S.S 685 "DELLE TRE VALLI UMBRE"

1° stralcio: Madonna di Baiano-Fiorenzuola

SUPPORTO AGGIORNAMENTO PROG. DEFINITIVO

INQUADRAMENTO GENERALE
ELABORATI DI CONFRONTO CON IL PROGETTO PRELIMINARE
Profilo di sovrapposizione del progetto definitivo al progetto preliminare

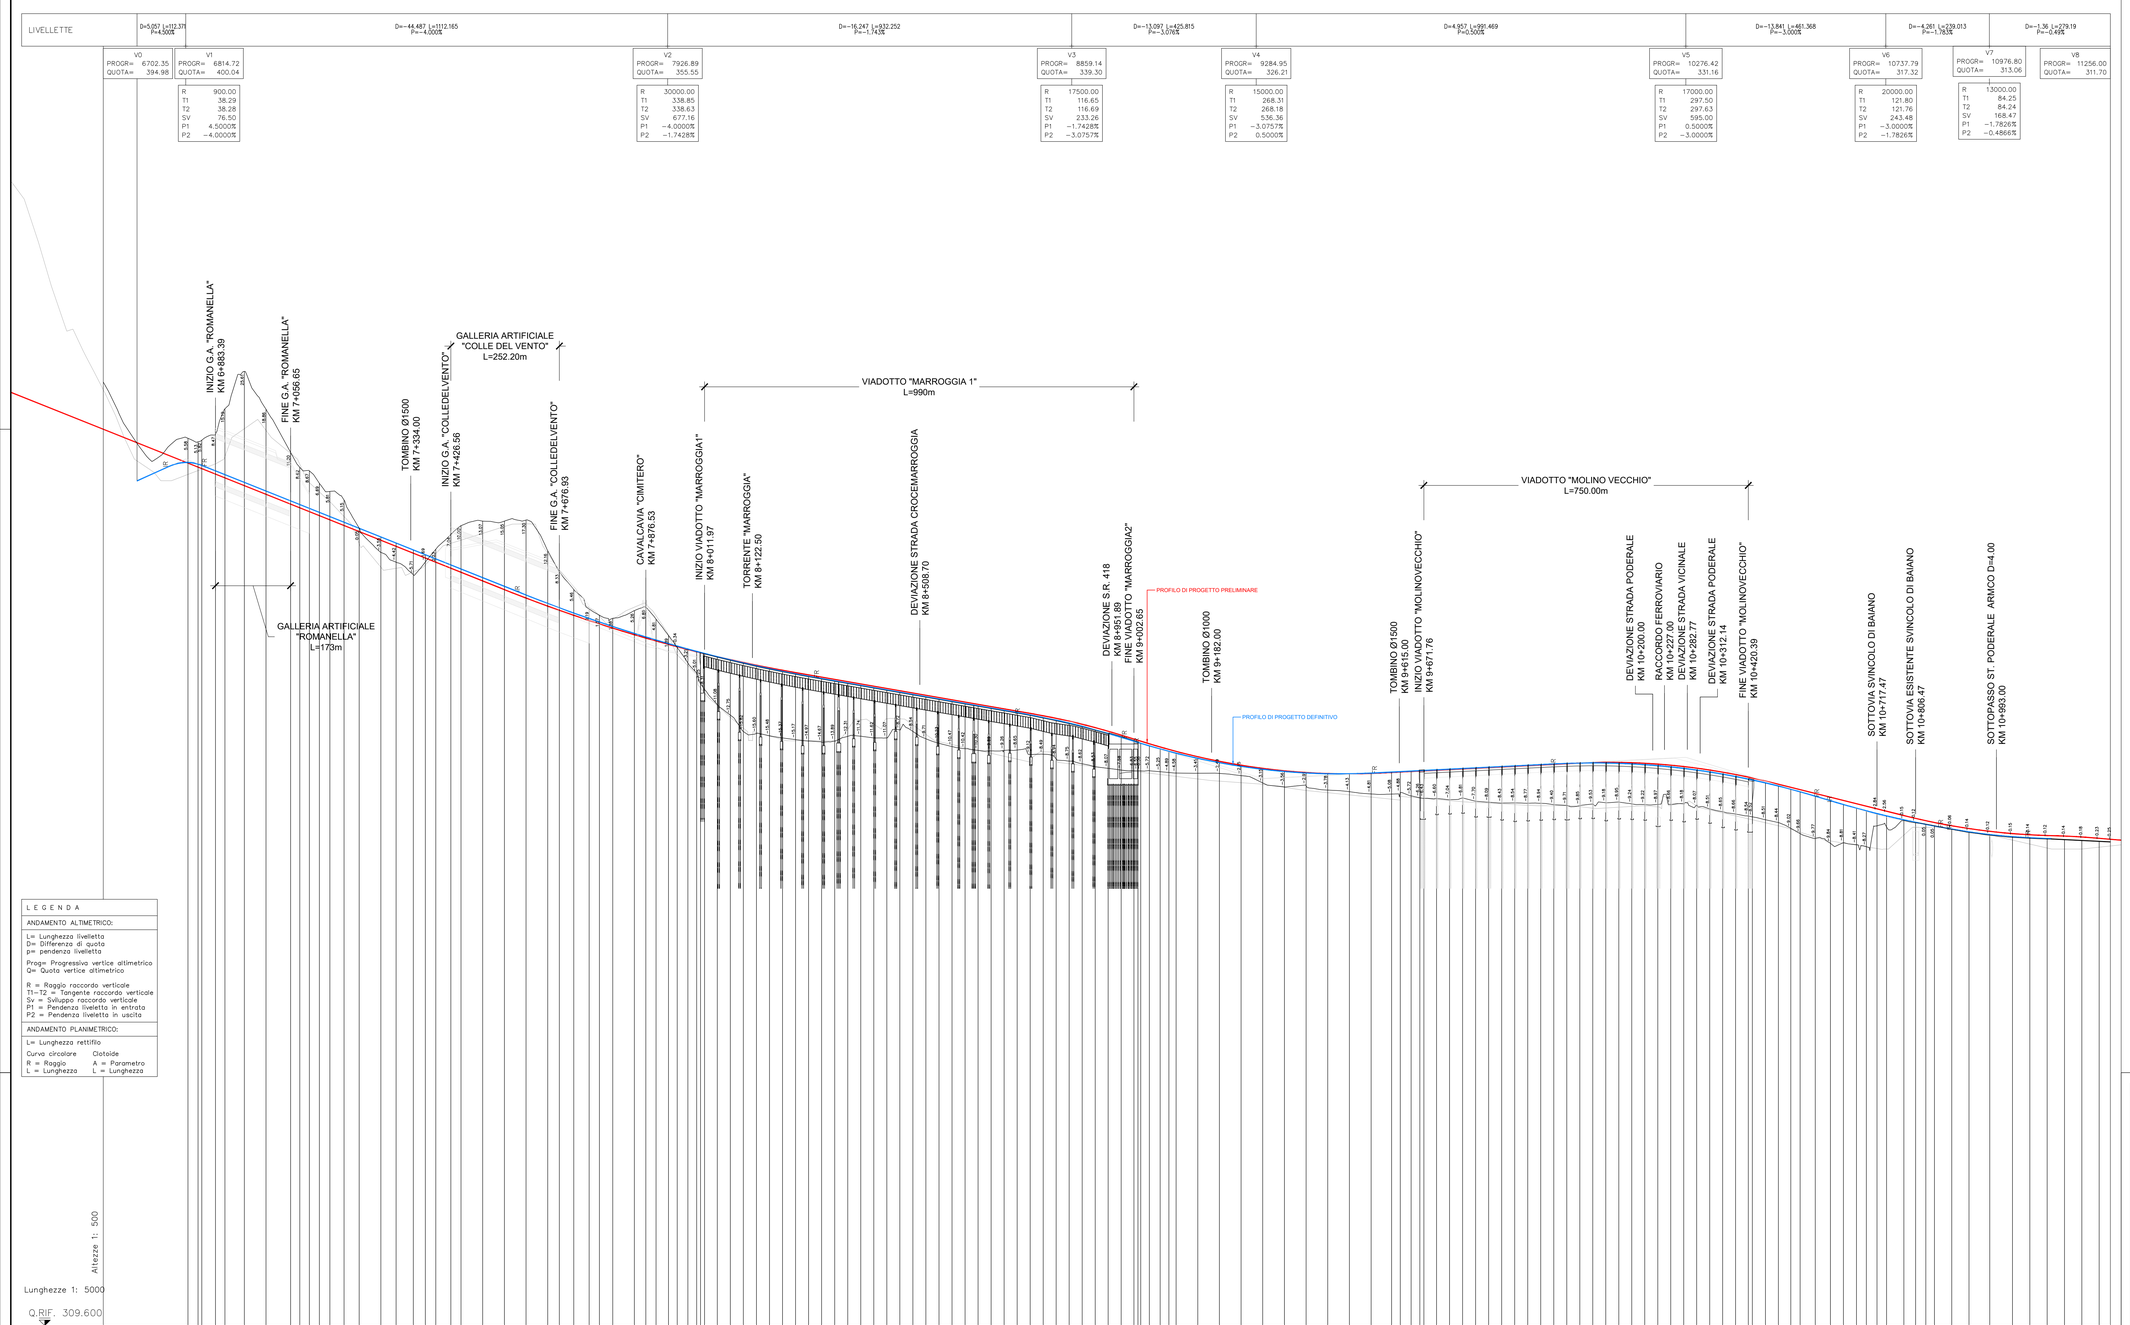
Sono state apportate soltanto lievi modifiche al traciato originale piano altimetrico che benché al di fuori dell'area dello stralcio determinano dei "riflessi" sullo stesso.

Le modifiche di maggior conto sono essenzialmente 2: la prima riguarda lo spostamento verso valle del viadotto Firenzuola (richiesta da prescrizioni CIPE) con abbassamento contestuale della livelletta geometrica necessario per consentire un minor impatto al viadotto stesso che nel preliminare determinava notevole impatto visivo.

A causa di detta variazione l'asse dello stralcio subisce una traslazione verso sud di qualche decina di metri, tale fatto non costituisce motivo di variazioni sostanziali delle opere d'arte previste nella tratta seppure in prossimità dell'abitato di crocemarroggia ci si avvicini al cimitero locale di più del progetto preliminare.

In corrispondenza di detto passaggio fra le progressive 7+500 e 7+800 è stato anche deciso di limitare l'estensione della galleria artificiale colle del Vento poiché essendo il tracciato traslato più a sud la galleria non avrebbe avuto alcuna possibilità di ricoprimento e sarebbe dovuta essere per gran parte fuori terra costituendo un notevole impatto a livello paesaggistico.

Per dare continuità alla strada che porta al cimitero è stato inserito un ponte da 30 m di luce, va inoltre detto che la strada rimane fortemente incassata in trincea e non costituisce comunque una perturbazione notevole da un punto di vista ambientale.

Sono inoltre state introdotte una serie di piccole modifiche planimetriche causate dal rispetto del diagramma di visuale libera.
